城投广场A区

工程编号 J2016-11

设计修改通知便函一

设计修改补充通知便函

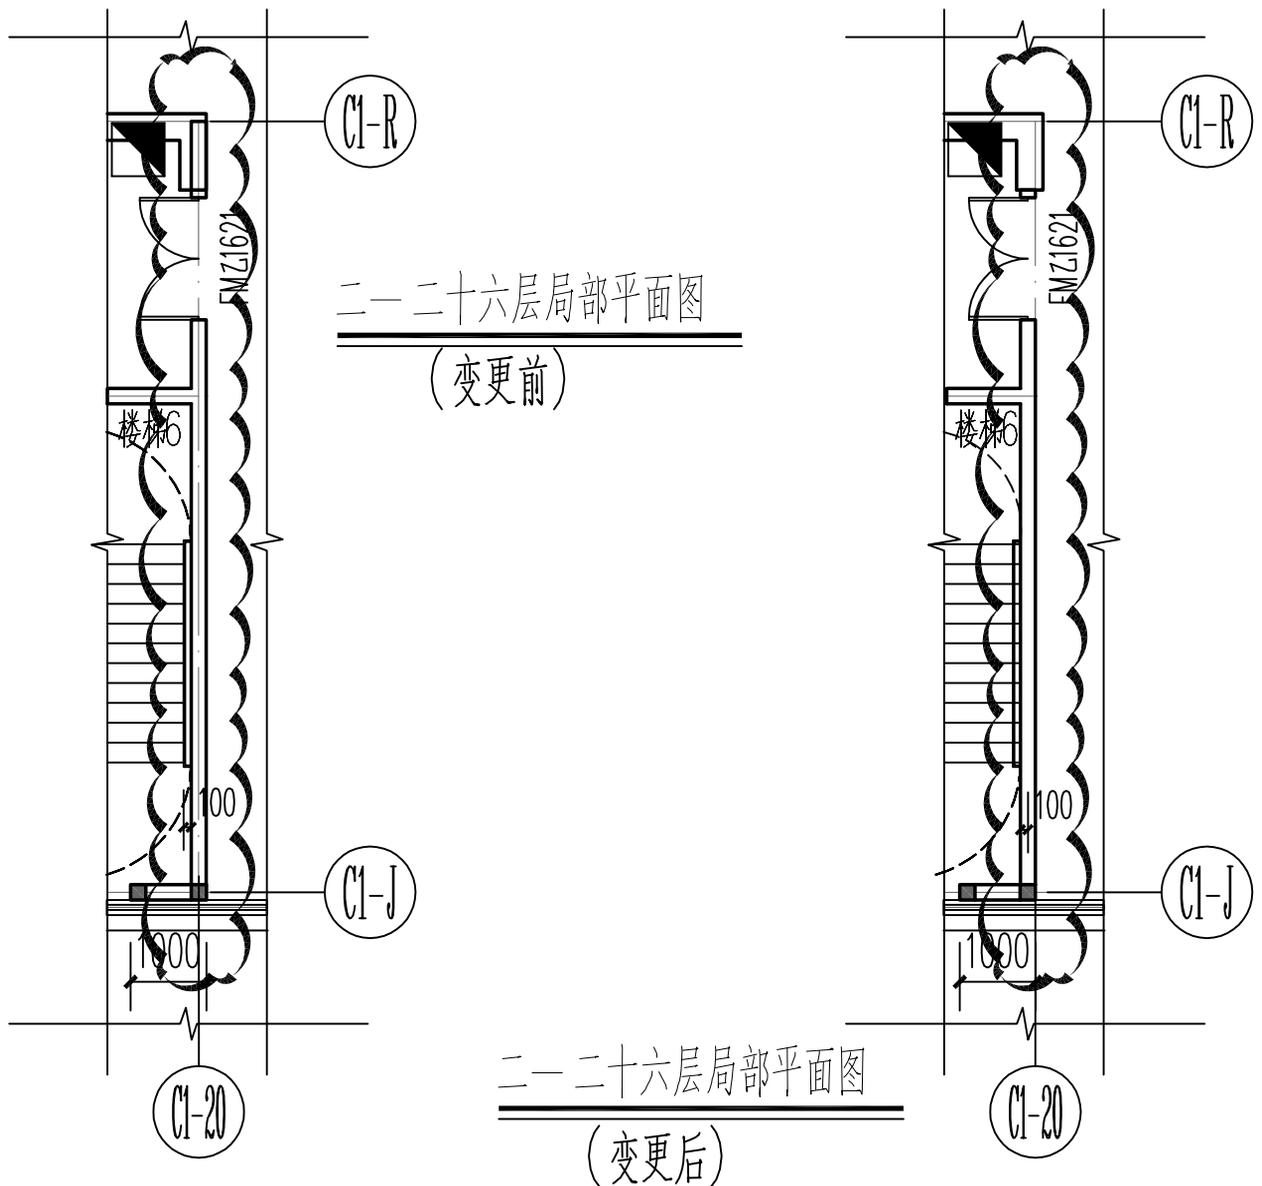
9. 二—二十六层平面图中, C1—20轴交C1—R轴至C1—J轴墙体及门往C1—19轴移0.1具体详下图:

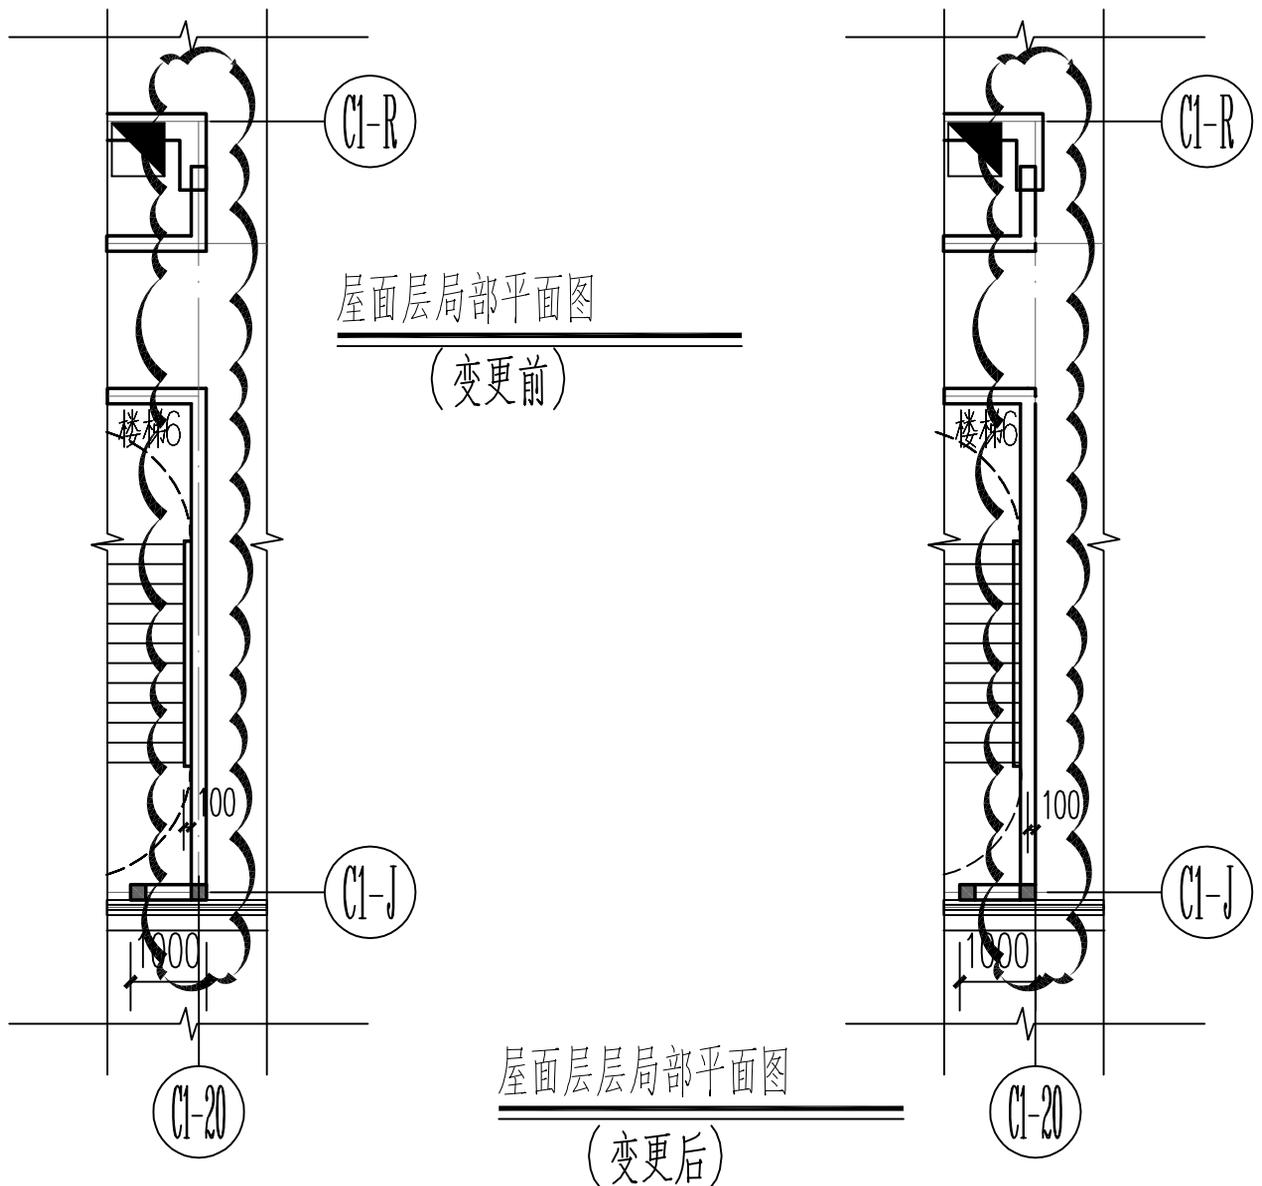
10. 屋面层平面图中, C1-20轴交C1-R轴至C1-J轴墙体及门往C1-19轴移0.1m, 具体详下图:

五—十一层局部平面图
(变更后)

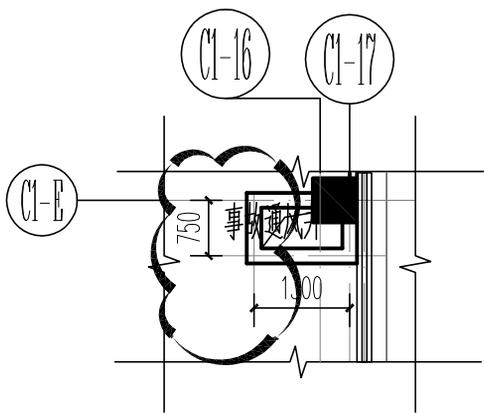
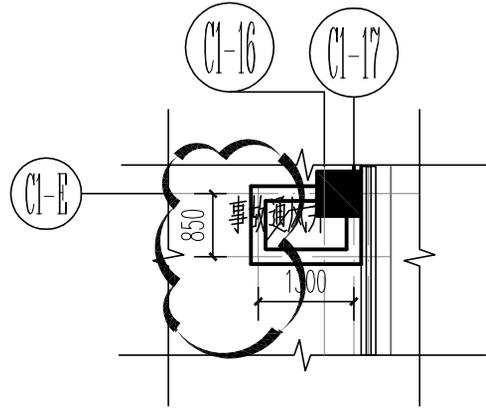
11. 五—十一层平面图中，C1-E轴交C1-16至C1-17轴风井大小调整,具体详下图：
 12. 五层平面图中，C1-F轴交C1-1轴风井大小调整,具体详下图：

C2#楼一层平面图 1:100
(拟变更图)

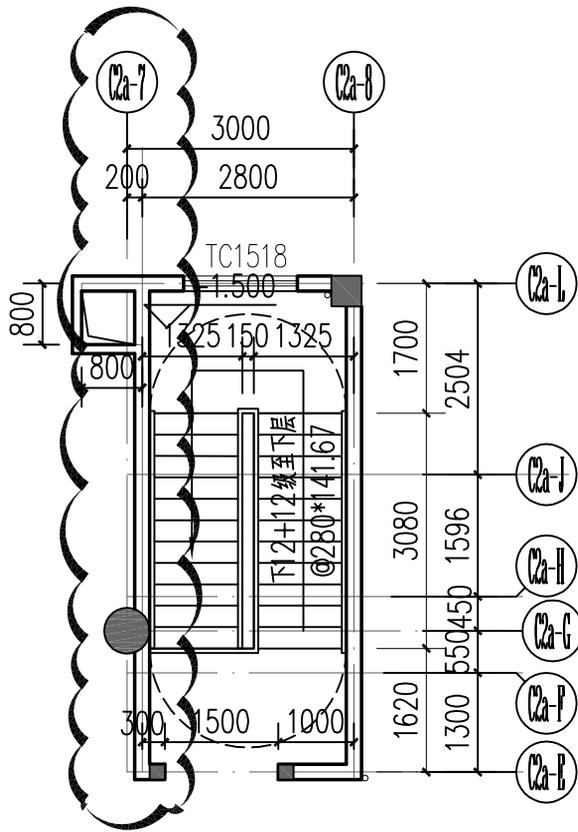
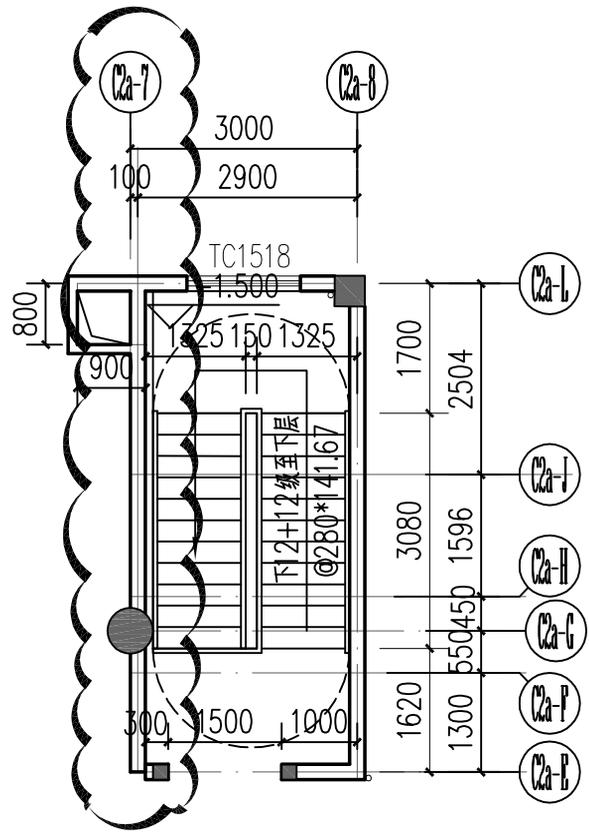
1、C2a-7轴交C2a-E轴至C2a-L轴墙体由C2a-7轴往C2a-6轴移动0.1m。
